Sustitución de la columna de dirección del Renault Modus (J77)

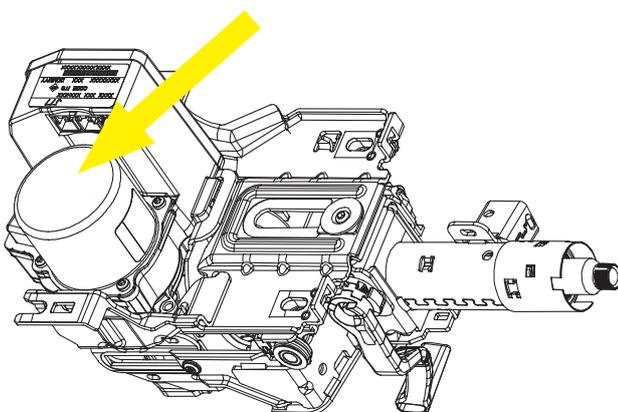
Si la etiqueta que se muestra a continuación está presente en la columna de dirección, entonces encontrará en esta los números correspondientes para identificar la pieza de recambio adecuada.

Columna de dirección - diseño antiguo

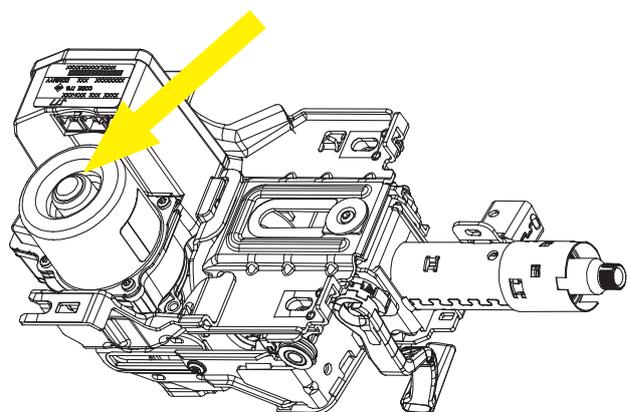
Al sustituir la columna de dirección del Renault Modus (J77), se debe tener en cuenta lo siguiente: Debido a una modificación en la serie, el diseño de toda la unidad de la columna de dirección también ha cambiado.

Otro criterio para distinguir entre el diseño antiguo y el nuevo es la carcasa del motor.

Dado que las versiones más recientes son compatibles con las anteriores, pueden montarse en los modelos de vehículos más antiguos con algunas pequeñas modificaciones. Si en el vehículo está instalado el diseño antiguo y quiere montar el nuevo, tiene que renovar además el árbol de transmisión con junta situado entre la cremallera y la columna de dirección.
